Stadt Leverkusen

Vorhabenbezogener Bebauungsplan V 27/I
"Rheindorf-Nord, zwischen Elbestraße, Insterstraße und
Königsberger Platz"

**Stellungnahmen im Rahmen der öffentlichen Auslegung nach
§ 3 Abs. 2 BauGB und der Beteiligung der Behörden und sonstiger Träger
öffentlicher Belange nach § 4 Abs. 2 sowie
Abwägungsvorschlag der Verwaltung mit Beschlussentwurf**

Übersichtskarte (© NavLog/GeoBasis-DE / BKG 2014 / geoGLIS OHG (p) by Intergraph)

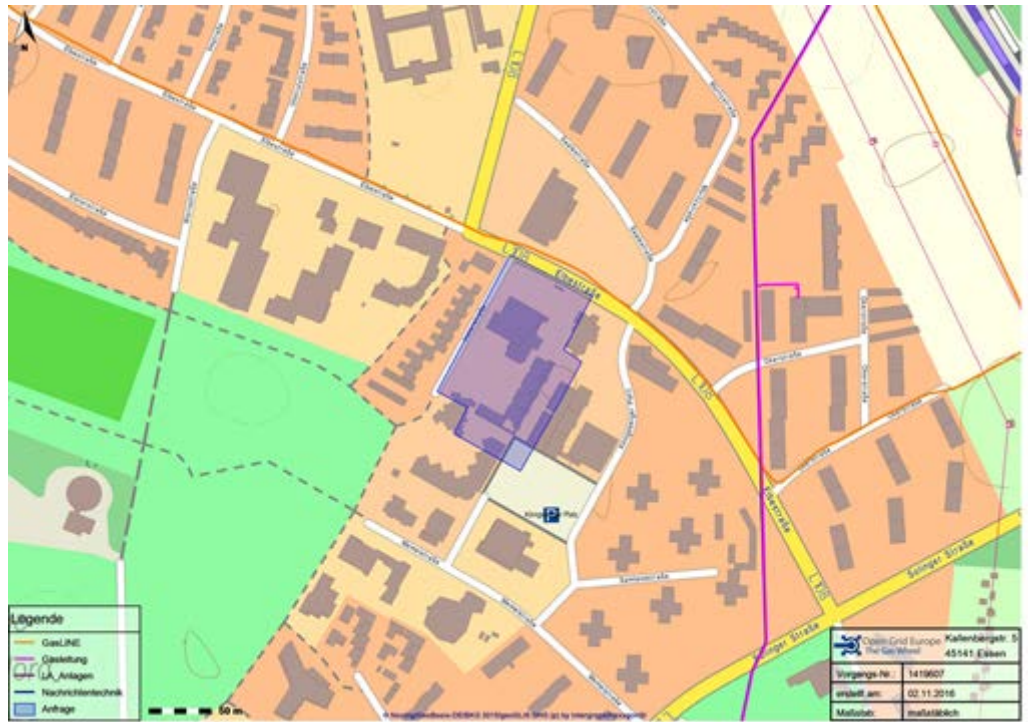
mit Bezug auf Ihr o.g. Schreiben teilen wir Ihnen mit, dass in dem von Ihnen angefragten Bereich keine von uns verwalteten Versorgungsanlagen vorhanden sind. Maßgeblich für unsere Auskunft ist der im Übersichtsplan markierte Bereich. Bitte überprüfen Sie diese Darstellung auf Vollständig- und Richtigkeit und nehmen Sie bei Unstimmigkeiten umgehend mit uns Kontakt auf.

Die Grenze des Geltungsbereichs liegt innerhalb des markierten Bereichs.

Die übrigen Versorgungsträger wurden ebenfalls beteiligt.

Sollte der Geltungsbereich erweitert werden, wird die PLEdoc erneut beteiligt.

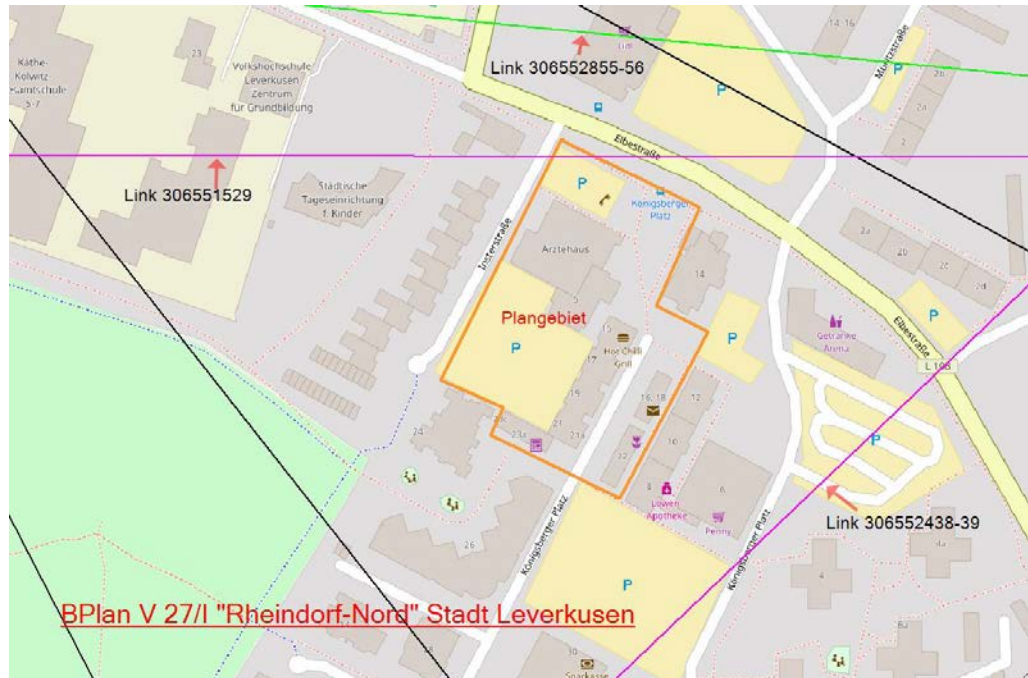
aus Sicht der Telefonica Germany GmbH & Co. OHG sind nach den einschlägigen raumordnerischen Grundsätzen die folgenden Belange bei der weiteren Planung zu berücksichtigen, um erhebliche Störungen bereits vorhandener Telekommunikationslinien zu vermeiden:

- in der Nähe des Plangebiets verlaufen fünf unserer Richtfunkverbindungen:

- um zukünftige mögliche Interferenzen zu vermeiden, sollten entlang der Richtfunktrassen (Bereich Plangebiet) geplante Gebäude/ Baukonstruktionen folgende Höhen nicht überschreiten:

- zur besseren Visualisierung erhalten Sie beiliegend zur E-Mail zwei digitale Bilder, welche den Verlauf unserer Punkt-zu-Punkt-Richtfunkverbindungen verdeutlichen sollen. Die farbigen Linien verstehen sich als Punkt-zu-Punkt-Richtfunkverbindungen von Telefonica Germany GmbH & Co. OHG (zusätzliche Info: schwarze Verbindungen gehören zu E-Plus, werden aber in der Belange-Liste nicht aufgeführt). Das Plangebiet ist in den Bildern mit einer dicken orangefarbenen Linie eingezeichnet.

Man kann sich diese Telekommunikationslinien als einen horizontal über der Landschaft verlaufenden Zylinder mit einem Durchmesser von rund 20-60m (einschließlich der Schutzbereiche) vorstellen (abhängig von verschiedenen Parametern). Bitte beachten Sie zur Veranschaulichung die beiliegenden Skizzen mit Einzeichnung der Trassenverläufe. Alle geplanten Konstruktionen und notwendige Baukräne dürfen nicht in die Richtfunktrassen ragen. Wir bitten um Berücksichtigung und Übernahme der o.g. Richtfunktrassen in die Vorplanung und in die zukünftige Bauleitplanung bzw. den zukünftigen Flächennutzungsplan. Innerhalb der Schutzbereiche (horizontal und vertikal) sind entsprechende Bauhöhenbeschränkungen festzusetzen, damit die raumbedeutenden Richtfunkstrecken nicht beeinträchtigt werden.

Die geplante Bebauung liegt mit maximal vier Geschossen weit unterhalb der genannten maximalen Bauhöhe von 36 m. Beeinträchtigungen der vorhandenen Richtfunkstrecken sind daher nicht zu erwarten. Eine Übernahme der Richtfunkstrecken einschließlich ihrer Schutzstreifen in den Bebauungsplan ist nicht erforderlich.

Anlage: 1 Lageplan

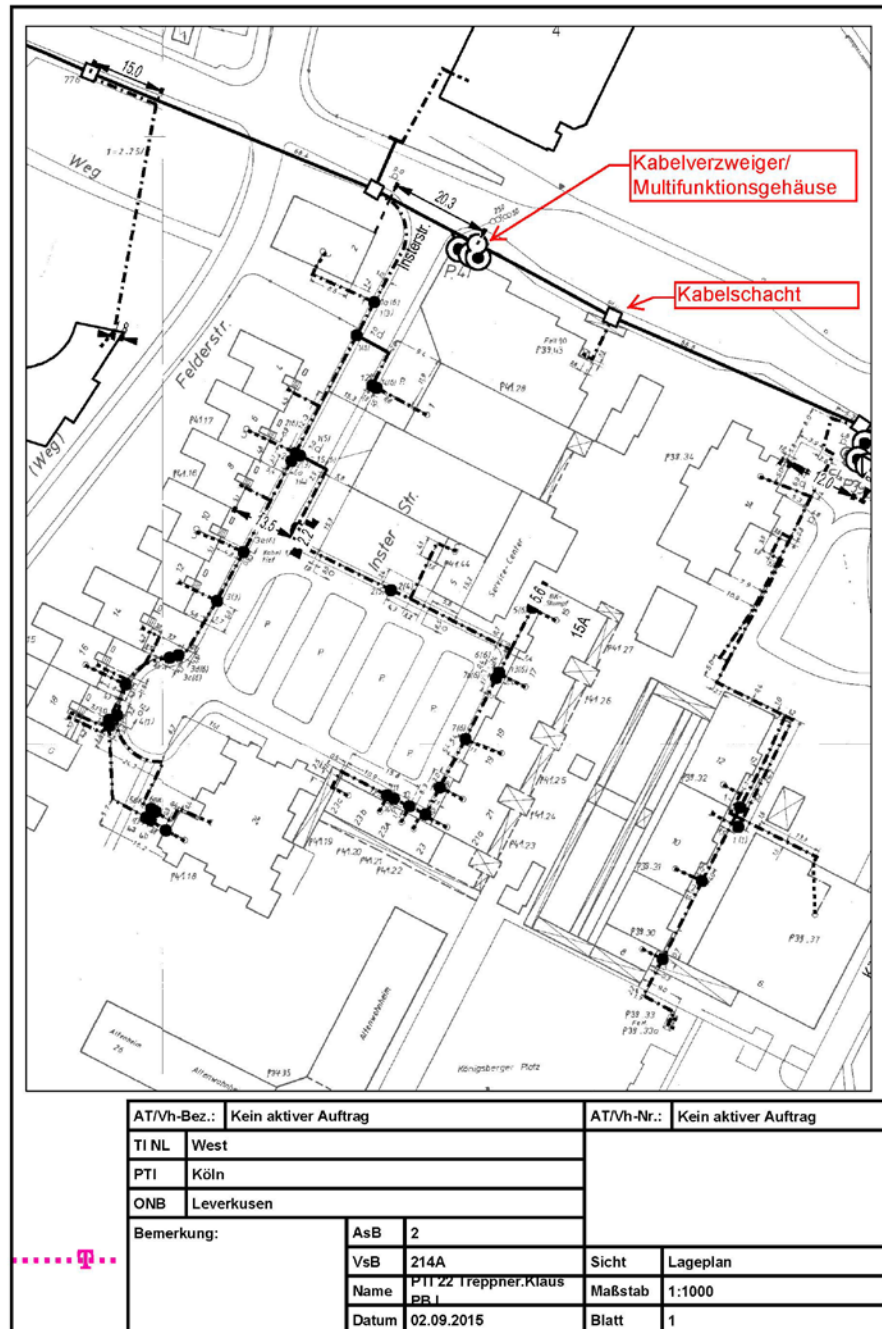
Im Planbereich befinden sich Telekommunikationslinien der Telekom (siehe beiliegenden Lageplan). Die Belange der Telekom - z. B. das Eigentum der Telekom, die ungestörte Nutzung ihres Netzes sowie ihre Vermögensinteressen – sind betroffen.

Hinsichtlich geplanter Baumpflanzungen ist das "Merkblatt über Baumstandorte und unterirdische Ver- und Entsorgungsanlagen" der Forschungsgesellschaft für Straßen- und Verkehrswesen, Ausgabe 1989; siehe insbesondere Abschnitt 3, zu beachten. Wir bitten sicherzustellen, dass durch die Baumpflanzungen der Bau, die Unterhaltung und Erweiterung der Telekommunikationslinien der Telekom nicht behindert werden.

Zur Versorgung des Planbereiches mit Telekommunikationsanschlüssen ist die Verlegung zusätzlicher Telekommunikationsanlagen erforderlich. Falls notwendig, müssen hierfür bereits ausgebaute Straßen wieder aufgebrochen werden.

Auf die vorhandenen Kabel wird Rücksicht genommen. Für eine genaue Versorgungsplanung wird rechtzeitig Kontakt mit der EVL aufgenommen.
